PROGETTISTA 	COMMESSA NQ/R22177	UNITA' -
	LOCALITA' PIOMBINO (LI)	REL-VDO-E-00074	
	PROGETTO / IMPIANTO FSRU Piombino e collegamento alla Rete Nazionale Gasdotti	Fg. 1 di 16	Rev. 0

ISTANZA PER IL RILASCIO DELL'AUTORIZZAZIONE ALLA COSTRUZIONE E ALL'ESERCIZIO DELL'OPERA FSRU PIOMBINO E COLLEGAMENTO ALLA RETE NAZIONALE GASDOTTI

RICHIESTA DI INTEGRAZIONI

Ente Richiedente:
ARPAT

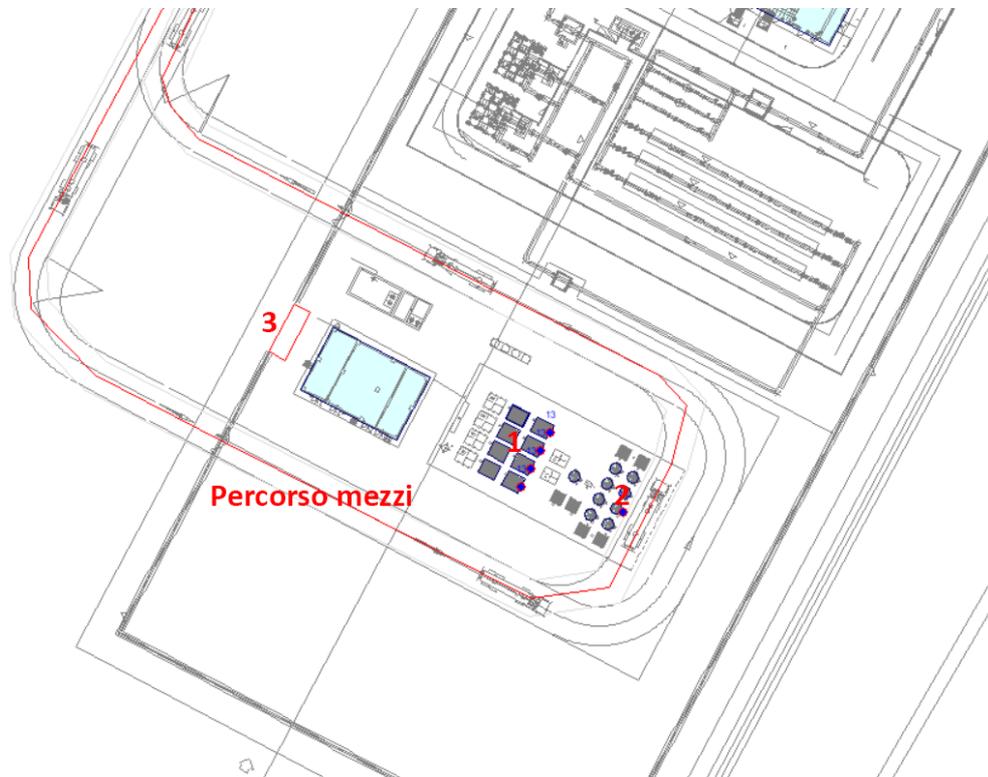
2. *Si forniscano i dati e le informazioni di dettaglio in merito alle simulazioni effettuate con particolare riferimento a: tipologia e numero di sorgenti considerate; caratterizzazione acustica delle sorgenti inserite nelle simulazioni (comprese le aree di transito e di scarico autocisterne, i sistemi di pompaggio, la cabina ENEL e le sottostazioni elettriche di trasformazione) indicando la possibilità o meno di presenza di componenti tonali e l'incertezza associata alla caratterizzazione acustica; il modello standard implementato e il software utilizzato; i dati di input e le impostazioni del modello; l'eventuale procedura di taratura del modello applicato (come, ad es., da Appendice E alla norma UNI 11143-1); l'incertezza associata ai risultati ottenuti; specificare se nelle valutazioni a 1 m della facciata degli edifici ricettori è stato considerato il contributo di riflessione di facciata (stimabile, come da letteratura, in circa +3 dB(A) per sorgenti a banda larga).*

Di seguito sono riportate le sorgenti sonore considerate per la stima dell'impatto acustico:

Nella seguente immagine si riporta la posizione delle sorgenti sonore considerate.

Figura 3-1: Tracciato 1 di percorso A/R lungo la S.P.40 (innesto in S.S. 398)

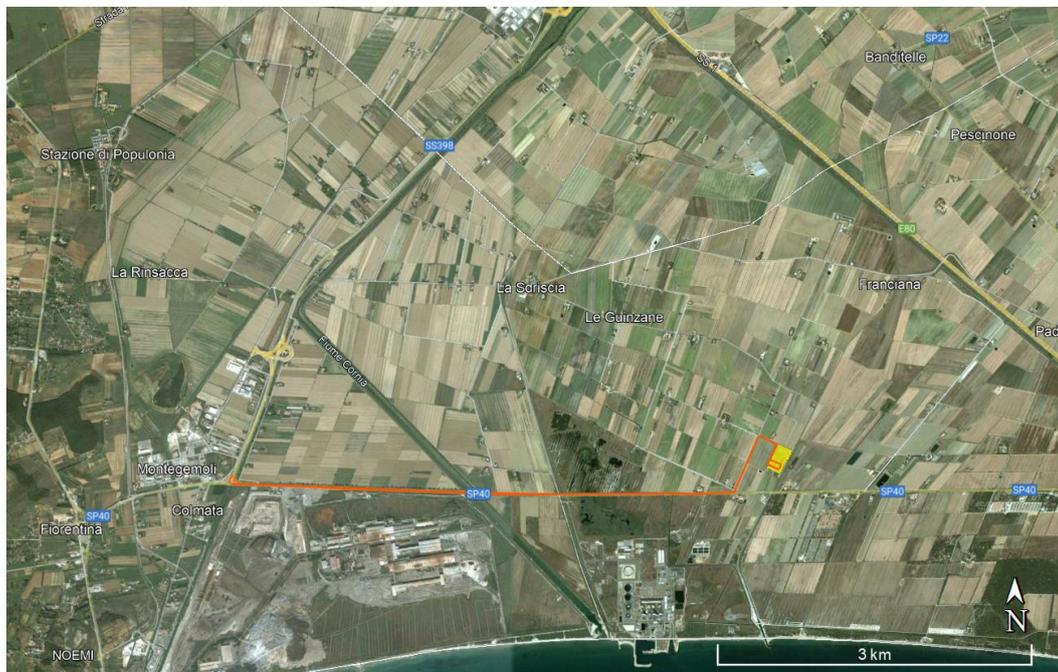
3. *Riportare dati di dettaglio in merito alle direttrici di transito e ai flussi giornalieri di autocisterne e mezzi pesanti afferenti all'impianto e fornire valutazioni in merito all'impatto acustico associato al traffico di tali mezzi sia presso i ricettori vicini all'impianto sia presso i ricettori situati lungo le direttrici con più bassi flussi veicolari.*

- Tracciato 1: collegamento da/a S.S. 398 (a Ovest dell'Impianto IW), passando per S.P. 40 "Via della Base Geodetica" e strada comunale della "Vignarca", avente una lunghezza complessiva A/R di circa 11,9 km;

Con riferimento a tali scenari (i.e., 7 autocisterne/gg di taglia massima ovvero 15 autocisterne/gg di taglia media ed entrambi i tragitti ipotizzati) è stato condotto uno studio previsionale di impatto acustico associato al traffico delle autocisterne.

I risultati mostrano come entrambi gli scenari ed indipendentemente dal tragitto rispettino i limiti acustici (di zona e differenziali) e siano conformi ai valori di qualità in corrispondenza dei potenziali ricettori.

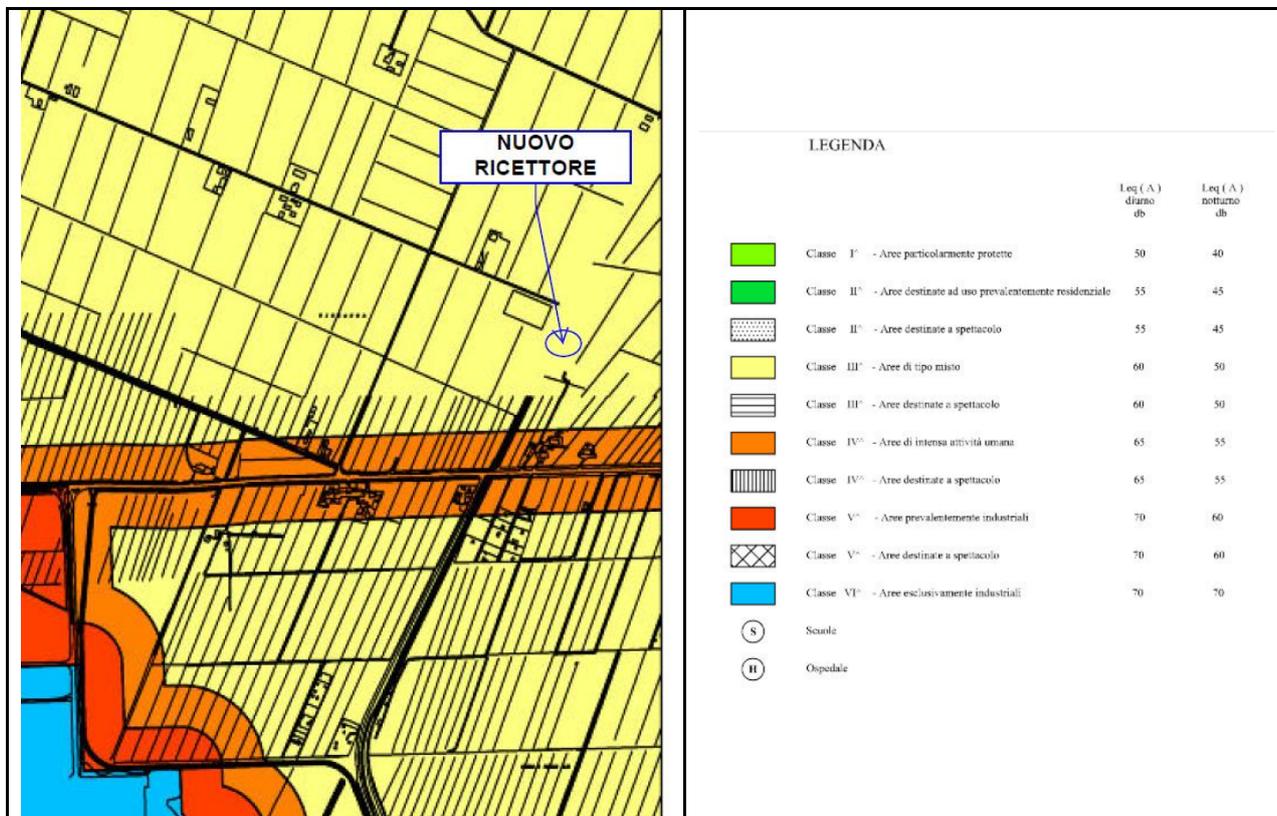
4. Si fornisca la descrizione e la destinazione d'uso del ricettore situato a circa 80 m ad est dell'area dell'impianto al fine di individuare i limiti normativi ad esso applicabili.

Il ricettore ad est è un edificio a destinazione d'uso residenziale di un piano fuori terra. La facciata dell'edificio esposta all'impianto risulta essere cieca (assenza di infissi).

Rispetto al PCCA del Comune di Piombino (Piano di Classificazione Comunale Acustica), il ricettore risulta essere in classe III - Aree di tipo misto (Limiti di immissione: D: 60,0 dB; N: 50,0 dB. Limiti di emissione: D: 55,0 dB; N: 45,0 dB).
